Modulo per la presentazione delle osservazioni per i piani/programmi/progetti sottoposti a procedimenti di valutazione ambientale di competenza statale

ID: Codice procedura (ID_VIP/ID_MATTM): 12691

“Progetto di un impianto eolico denominato "Pitigliano" ubicato nei comuni di Pitigliano (GR) e Sorano (GR) costituito da 20 (venti) aerogeneratori di potenza nominale 7,0 MW per un totale di 140,0 MW con relative opere connesse ed infrastrutture indispensabili”

TESTO DELLE OSSERVAZIONI

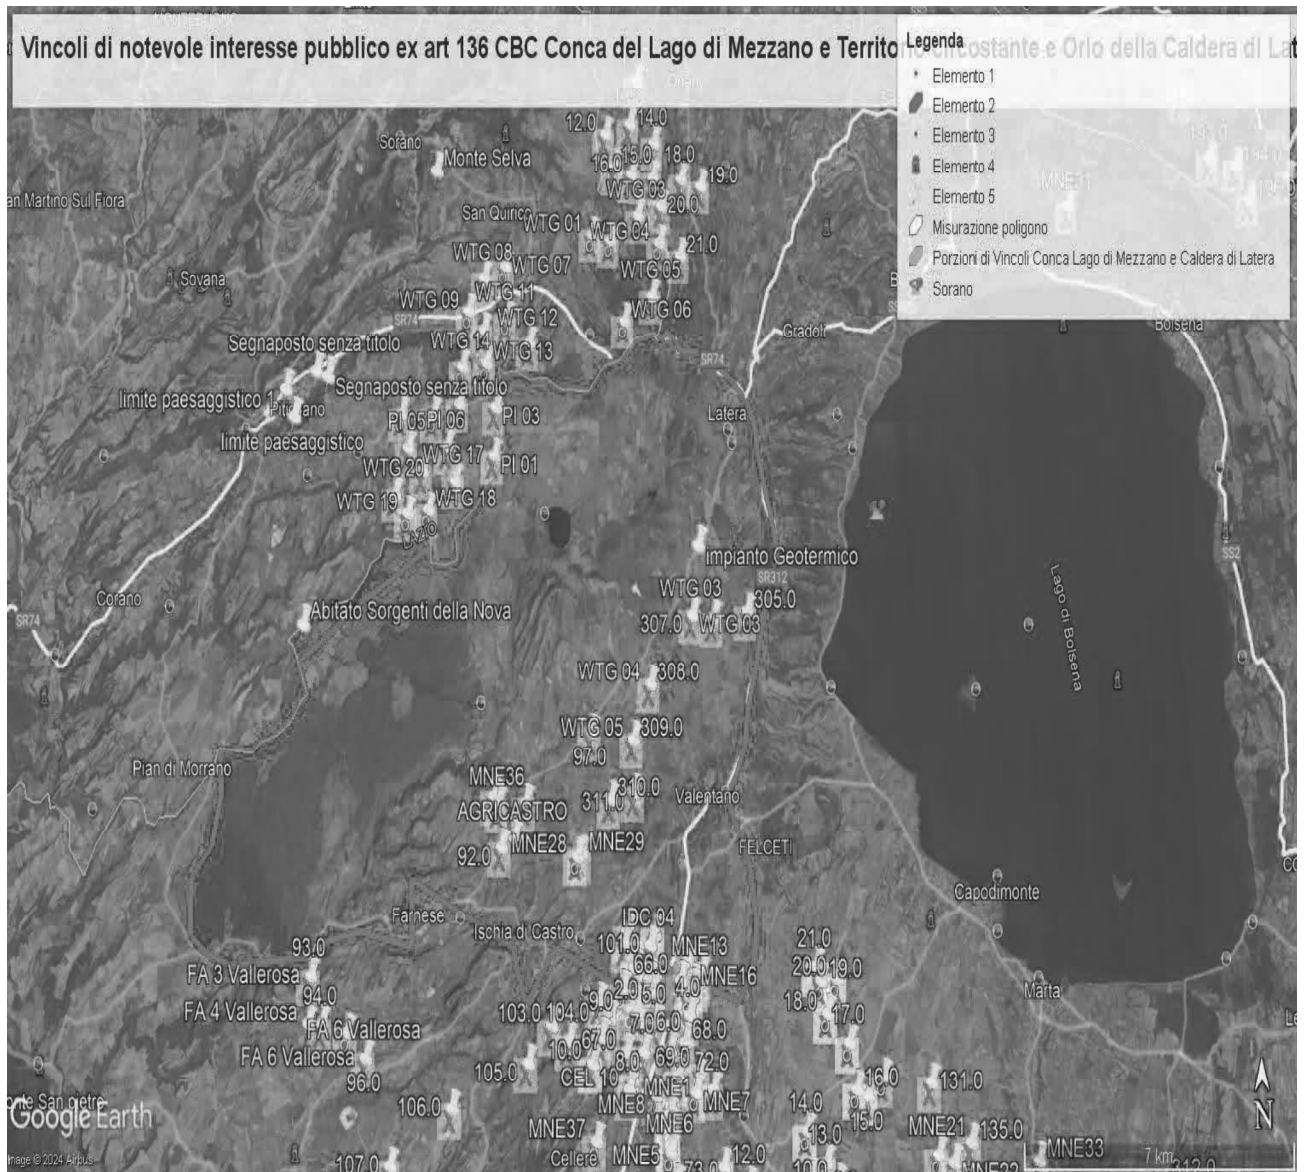
Al contrario si evidenzia che l'impianto eolico industriale citato non solo ricadrebbe con tutti e 20 gli aerogeneratori all'interno delle fasce di rispetto di 3 km di due vincoli paesaggistici di notevole interesse pubblico esistenti nella Regione Lazio e con una parte di essi nel vincolo paesaggistico del Centro abitato di Sorano (GR) quindi in aree non idonee all'installazione di impianti di energia rinnovabile. Addirittura, alcuni aerogeneratori sarebbero ubicati a poche centinaia di metri dai perimetri dei due vincoli paesaggistici laziali ex art 136 del CBC.

Come è illustrato nell'immagine si ribadisce che l'impianto industriale "Pitigliano" ricade completamente all'interno delle fasce di rispetto dei due vincoli di notevole

interesse pubblico e lambisce quelle di un terzo vincolo e quindi come affermato dal Consiglio di Stato nelle sentenze citate, l'impianto è insediato in area non idonea ai sensi dell'art. 20 comma 8 lettera c quater del D.Lgs. n. 199/2021 e ss.mm.ii al contrario di quanto sostiene la proponente.

IMMAGINE n. 2 Impianto eolico industriale “Pitigliano” e distanze aerogeneratori dai Vincoli della Conca del Lago di Mezzano...

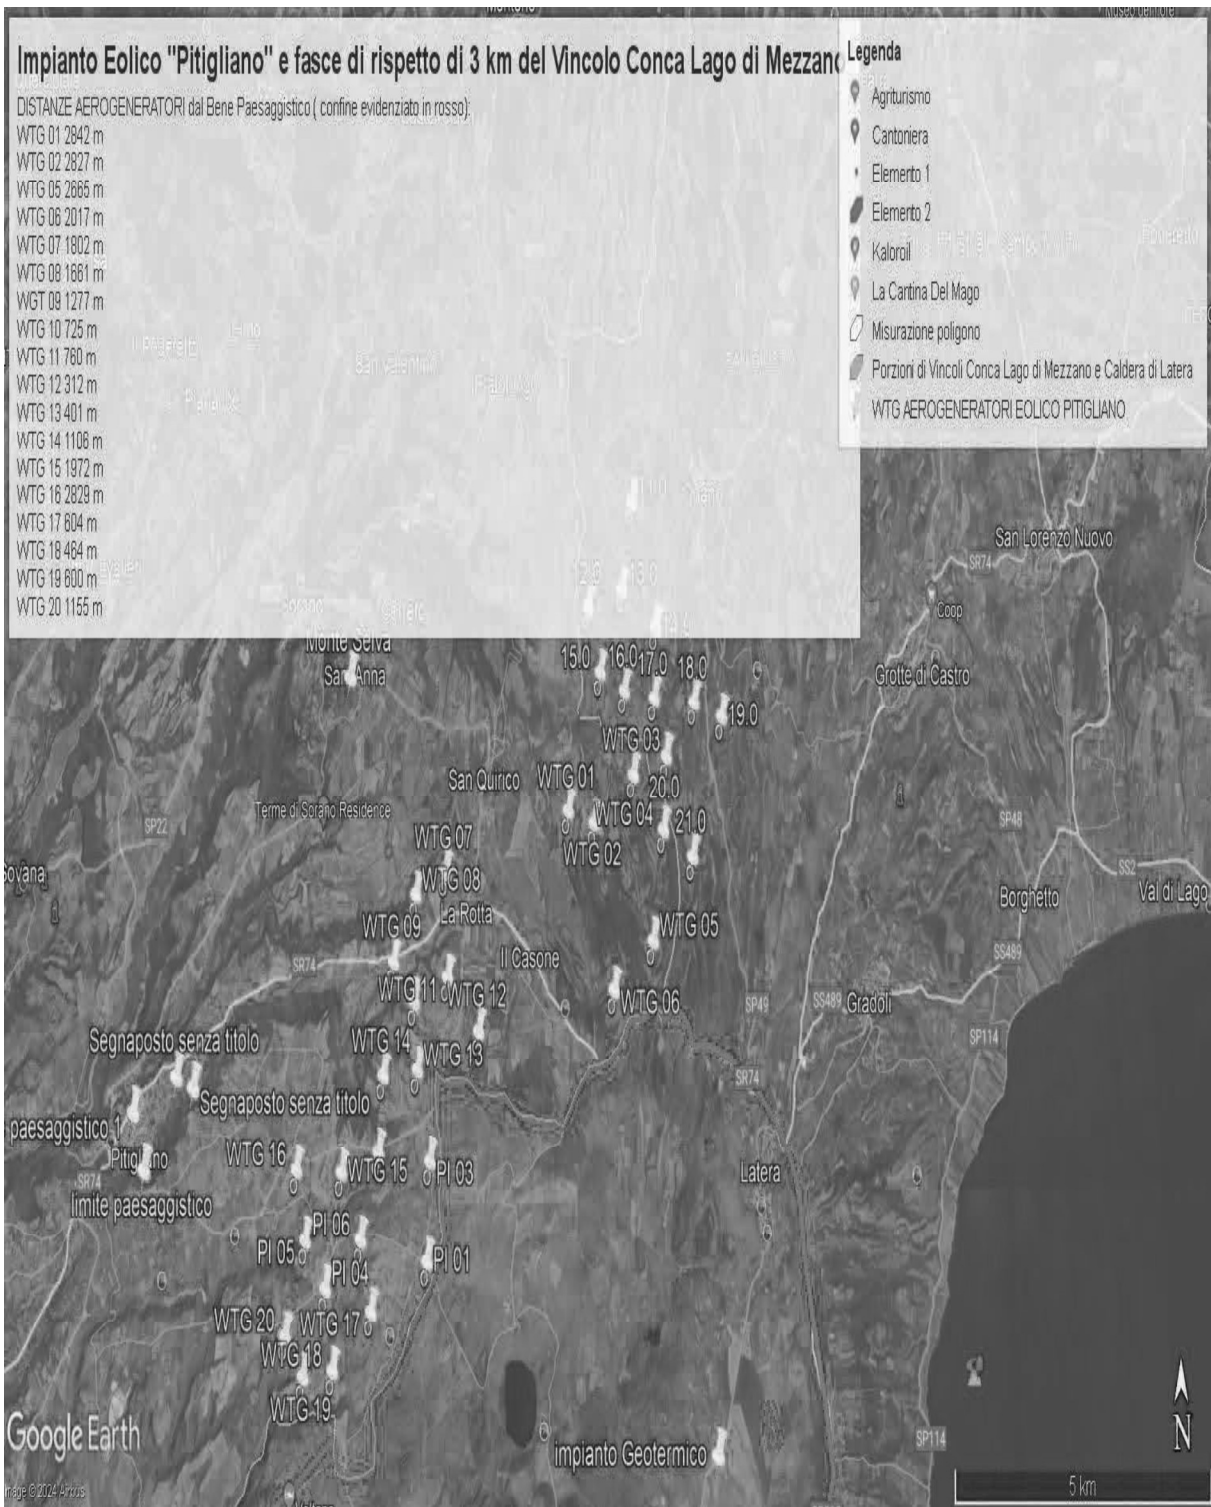
Inoltre, come sostiene la Proponente parte dell'impianto si verrebbe a trovare a 3,5 km dal centro abitato di Sorano. Infatti, tre degli aerogeneratori WTG 08, 09, 10 sono addirittura all'interno delle fasce di rispetto dei 3 km del suo vincolo paesaggistico di notevole interesse pubblico ex art 136 del CBC. Si evidenzia che così si crea

IMMAGINE n 5. Mappa eolici elaborata dall'Associazione Amici della Terra. La mappa evidenzia il cumulo degli impianti tra Lazio e Toscana.

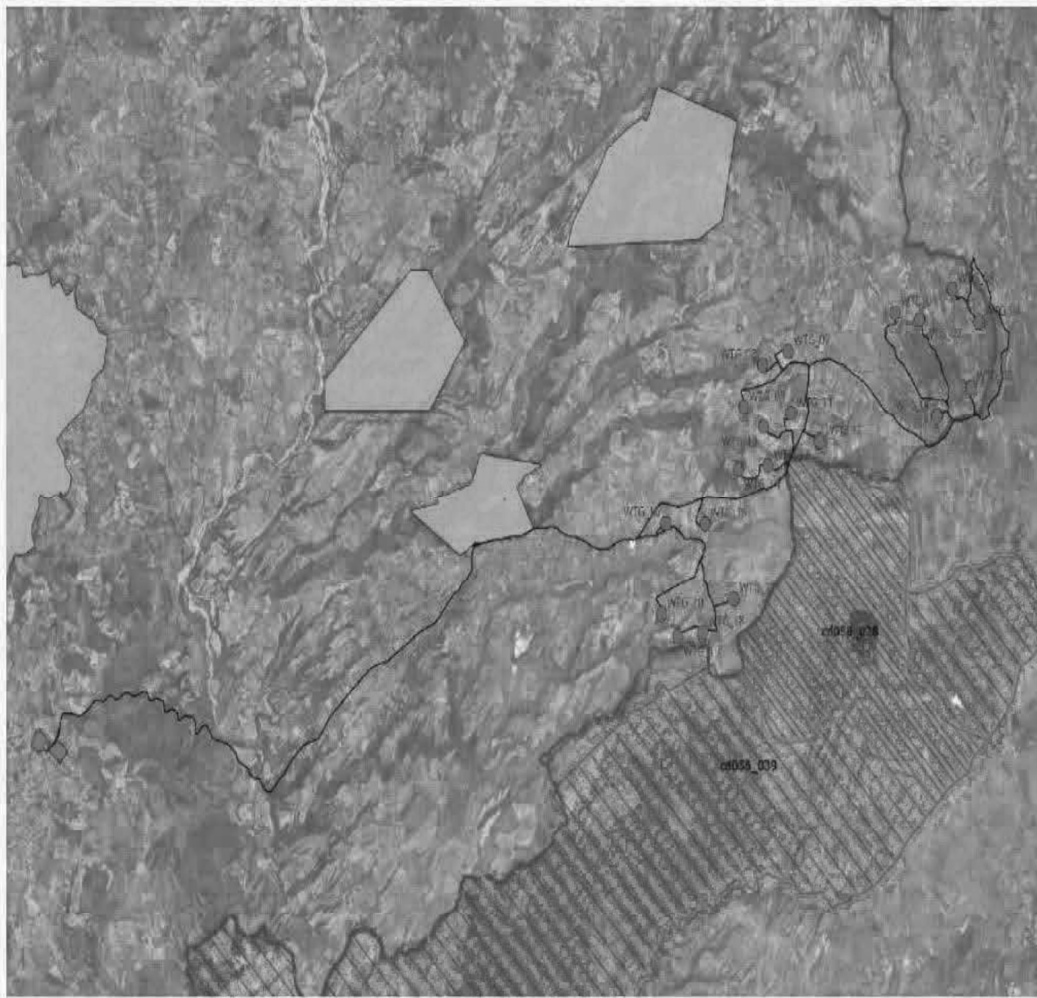
Riguardo al cumulo degli impianti FER, le mappe prodotte dalla proponente riguardano, come già evidenziato, soltanto una parte molto piccola degli impianti FER dell'area intermedia e vasta e in particolare di quelli eolici che contribuiscono a creare un notevole cumulo e la saturazione del territorio tosco laziale. Riguardo al cumulo dei soli impianti eolici si riporta la mappa dell'intervisibilità degli impianti eolici elaborata dall'Associazione nazionale “Amici della Terra”.

Se agli impianti eolici rappresentati qui sopra che non comprendono sia l'impianto eolico Pitigliano e le altre 14 pale del progetto eolico in verifica amministrativa sempre nel territorio di Pitigliano si aggiungono i migliaia di ettari (7000 fin'ora) di territorio occupato dagli impianti fotovoltaici e agrivoltaici e dalle altre tipologie appare chiaro il numero spropositato degli impianti FER nella bassa toscana e nella Tuscia.
